CHAUFFERIE CSR DE NEUVILLETTE ET THENELLES (02)

Mémoire en réponse suite à l'avis de la Direction de la voirie départementale sur le projet de création d'une chaufferie CSR à Neuville et Thenelles (02)

17 février 2022

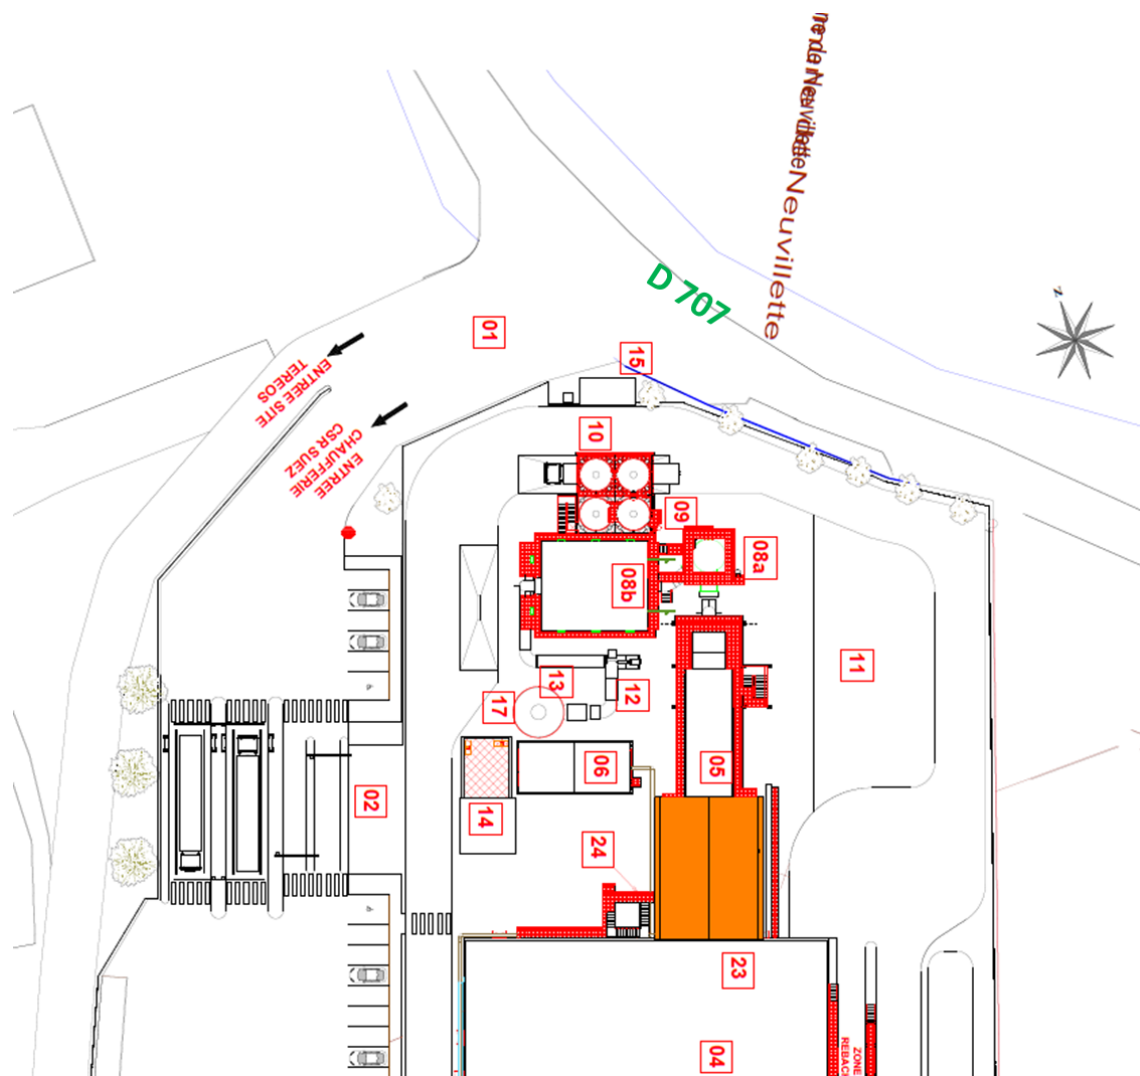
Il convient de relever que le plan d'emprise du projet ne fait pas apparaître les parcelles cadastrées section ZI n°26 et A n°561 sises sur le territoire de la commune de NEUVILLETTE, correspondant à un ancien délaissé de la RD 707 que le Département a cédé à la société TEREOS par acte notarié du 30 novembre 2021 (cf. plan cadastral joint). Ces parcelles sont mentionnées dans le courrier par lequel la société TEREOS autorise la société SUEZ à réaliser son projet dans les emprises concernées.

Les parcelles ZI 26 et A 561 sont bien présentes dans le courrier de maîtrise foncière adressé par TEREOS et dans le tableau récapitulatif des parcelles déposé. Le plan d'implantation général présenté en figure 115 de l'étude d'impact ne reprend pas ces deux parcelles. Une version mise à jour du plan sera intégrée dans le dossier de demande d'autorisation.
